■ 審査経過

2013年1月25日(金) 於 咲洲庁舎咲洲ホール

[2-315] Long Large L Shape

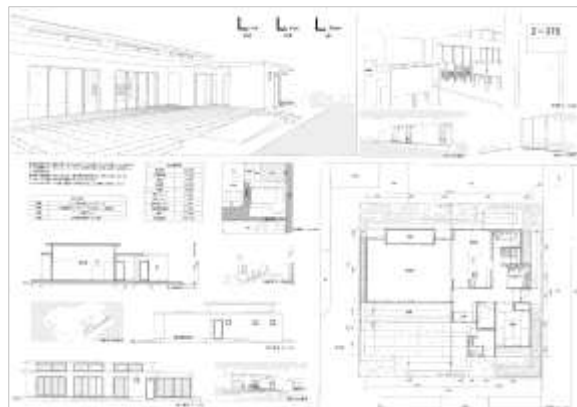
- ・プランがきれいにまとまっている。この計画案の一つの骨子は、東側からアクセスすることと、北側の広場、南側の団地内通路とが、どのように関係しているかというところ。南側にオープンスペースをとって人を引き込んでいけるし、北側からも入っていける。ただ、東側にある団地への意識が少し薄いという感じはある。
- ・このプランも、上下足の履き替え線が玄関部分になっており、ふれあいリビングにどう対応するのかという課題はある。
- ・立面が端正できれいにできている。高窓から光をうまく取り入れられるように、断面的な工夫も見られる。
- ・環境への配慮という点で、自然採光をいかに活用するかということに対して、集会室を南面させることが一つの回答としてあるかと思った。そこに縁側を設け、コンセプトも Long、Large、L 型ということで明快なものがあり、そういった内容が形にうまく反映されている。
- ・残念ながら、東側のメイン動線に対して集会所の活動が表れない計画になっている。

[2-287] Promenade～やすらぎの散歩道～

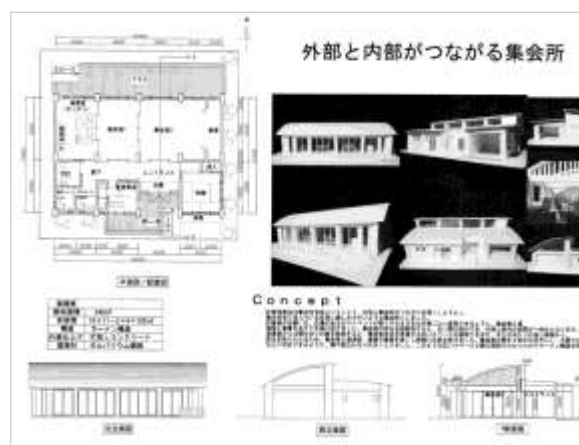
- 敷地との関係で評価した。歩道を歩いている時に、集会室のアクティビティが見えるということと、広場と一体化したオープンスペースをとり、集会所に人を呼び込んでくるという考え方はあるかなと。
- 柱と梁を出し、そこを中間利用的な空間としてアクティビティが外に少し出ていいよと表現している。そういったところが、ノーマライズになりがちな集会所に対して、使ってほしい、使っているよということを打ち出そうというところが良い。
- フレームを外に出すことで、夏場にここにテントを張る、ヨシズをかけて日陰を作るなど、そういったところでの活用もできるのではないかな。
- 広場と間の木の描き方の意識がいいなと感じた。ここが広場と一体になるんだよ、という感じが伝わってくる。
- 固い意見をいうとしたら、東側の梁が出ているところは、コスト面等から実現できるものか。
- 建設コスト自体はそれほど大きなコストアップではないかもしれないが、木は老朽化して取り替えないといけない可能性もあり、維持管理費がかかる問題点は

- 空間、領域をつくるというコンセプトということでは、木ではなく他の素材でも可能ではないか。
- 屋内のふれあいリビングと、気候のいい時には半屋外のところで日光を楽しみながら利用者が利用できるという点では、すごく生活が豊かになっていく案だと思う。そういった面では、非常に可能性の高い案である。
- 外に家具が描かれていたのはこのプランくらいじゃなかったかと思う。その意識は評価したい。

[2-317]集-マル

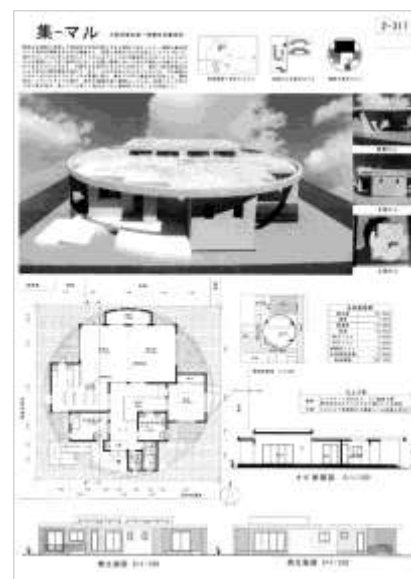
- ・全般的にプランがうまくまとまっている。丸という形が良いのかは分からないけども、努力を評価したい。逆に丸にすることで、東とか南とか北とか、苦労するところ

が消えた感じがある。ただ、実際建てるとなると、色々課題がある。

- ・歩道からの利用を考えると、敷地いっぱいに建てられていて、入口に行くには狭い隙間を通らないといけない。また、仮囲いがある間は玄関が使えないのではないかな。
- ・直方体の団地の中で、ここが拠点ですよということで、この円形の考え方はあると思う。この作品は周辺の古墳群とか、少し広域なレベルについて唯一読み取りがされていた。それを持ち込んできた上での案なのかなと感じた。少し課題はあるが、そういう努力は評価したい。広域なレベルから団地スケール、そこからこのプランまで、3段で落としこまれているというのは他の作品にはなく、よく考えられていた。
- ・倉庫の位置は、内側に入れるべきかと思う。
- ・2つの集会室の両方から利用ということから、ここに倉庫を置きたくなるのだろう。
- ・吹き抜けの中庭があるところなどで、うまく計画したらよかったのではないかな。中庭の配置が全体的なスケールに制限をかけていたのかもしれない。

[1-25] SunSun☆community

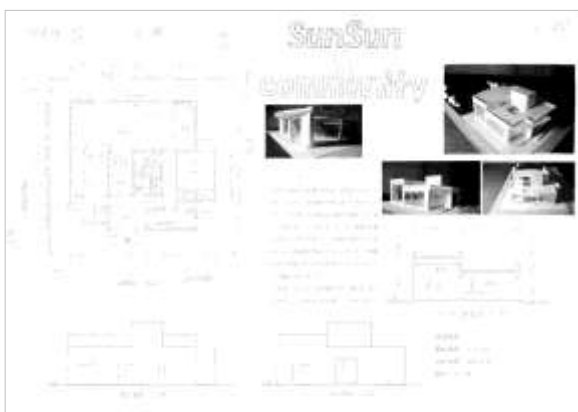
- 中庭を配置してそこに向けてトイレを設けていることで、重要な部屋を全て外に向けることができるようにしている点を評価した。
- コンセプトにも、外から楽しきが見え、外に開くようなことが書いてあった。ガラス面が多く、維持管理の点では問題があるかもしれないが、中庭の発想がおもしろい。
- 北側の広場とも一体性がある。
- ふれあいリビングをうまくまとめている。便所の所だけなぜ階高が高いのかはよく分からない。

[1-11] みんなの集会場

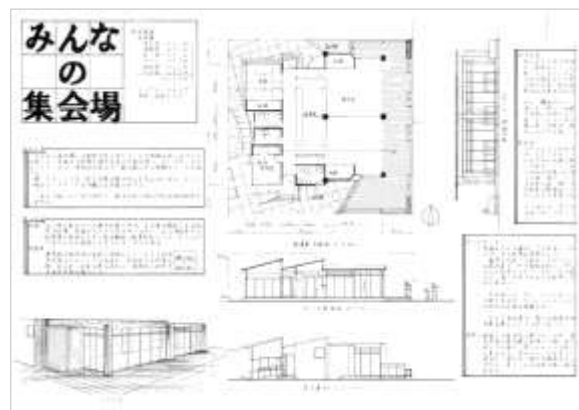
- 周囲をまんべんなく、色々考えられている。湯沸かし室が大きすぎるが、ふれあいリビングとの兼ね合いで調整をしたらいいかと思う。
- 上下足の問題があるが、出入口付近の空間で処理することができると思う。
- パースがきれいに描かれている。
- 外構もきちんとデザインされている。
- 屋根のかけ方について、谷になるところがあるなど、雨水の処理や管理が難しいと思われる。
